**デザイン・クリーンアイテムを
進化させ、パワーアップ!**

C仕様変更 | システムバスルーム・ユニットバスルーム

■TOTO独自の構造により、設置必要寸法(基本仕様)を従来より小さくなります

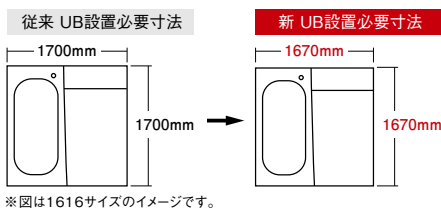
※Fタイプ全サイズ及び、他タイプの下記以外のサイズは、
基本仕様のスリム構造になります。

サイズ	基本仕様	基本仕様
1624 1.5坪サイズ	1700×2500	1670×2470
1620 1.25坪サイズ	1700×2100	1670×2070
1616 1坪サイズ	1700×1700	1670×1670

■TOTO独自の構造により、設置必要寸法(基本仕様)が従来より小さくなります

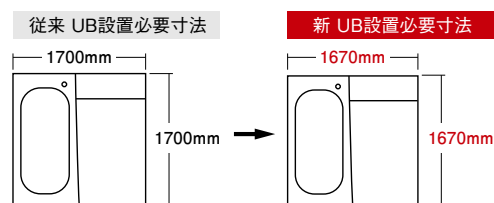
※図は1616サイズのイメージです。

従来品	新商品
サイズ		基本仕様	基本仕様
1624	1.5坪サイズ	1700×2500	1670×2470
1620	1.25坪サイズ	1700×2100	1670×2070
1616	1坪サイズ	1700×1700	1670×1670

※Bタイプ全サイズ及び、他タイプの上記以外のサイズは、基本仕様がスリム構造となります。

■外装板金の固定仕様を見直し、アルミテープを削除します

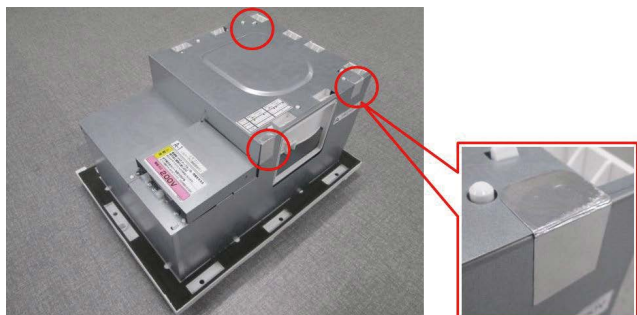
※今回の仕様変更による浴室側からの外観変更、および性能の変更はございません。

アルミテープの貼り付けあり(3ヶ所)

アルミテープの貼り付けなし

■機能部とリモコン形状を変更いたします

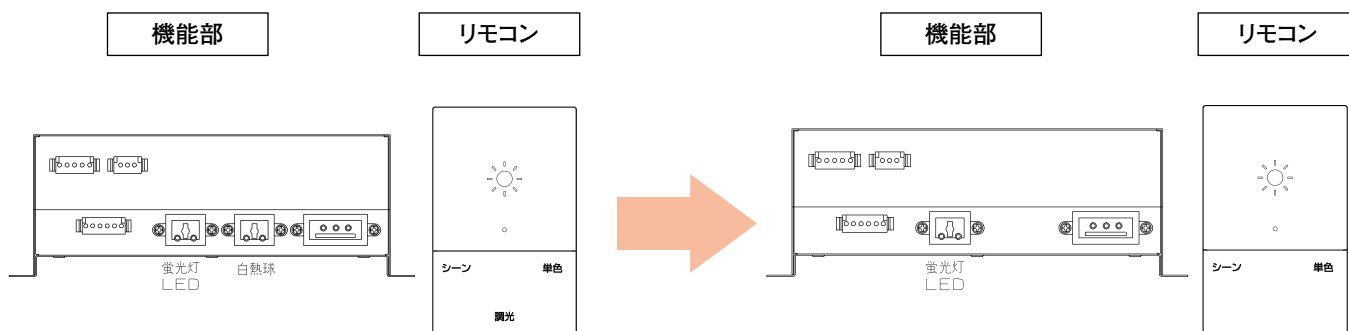
白熱灯向けの調光機能あり

白熱灯向けの調光機能なし

■幼児用マルチシンクにセットされている立水栓の品番を変更します
仕様の変更はございません。

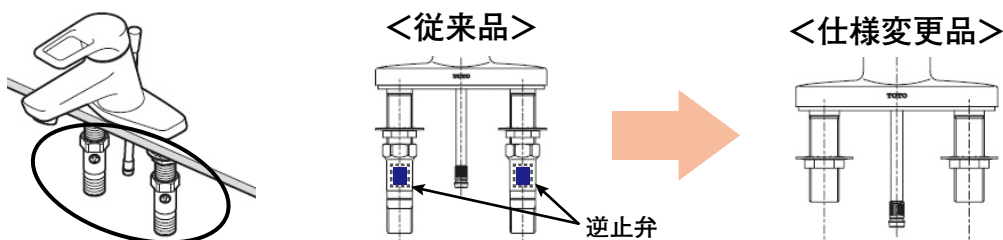
<従来品>		>	<仕様変更品>
タイプ	セット品番	給水栓画像	給水栓品番		給水栓品番
立水栓タイプ (キャビネット高さ500mm)	SKH300L型		T136AUNR13 N		T136AUN13NR
立水栓タイプ (キャビネット高さ600mm)	SKH300H型

従来品は、'19年2月1日受注分より、仕様変更品に変更させていただきます。
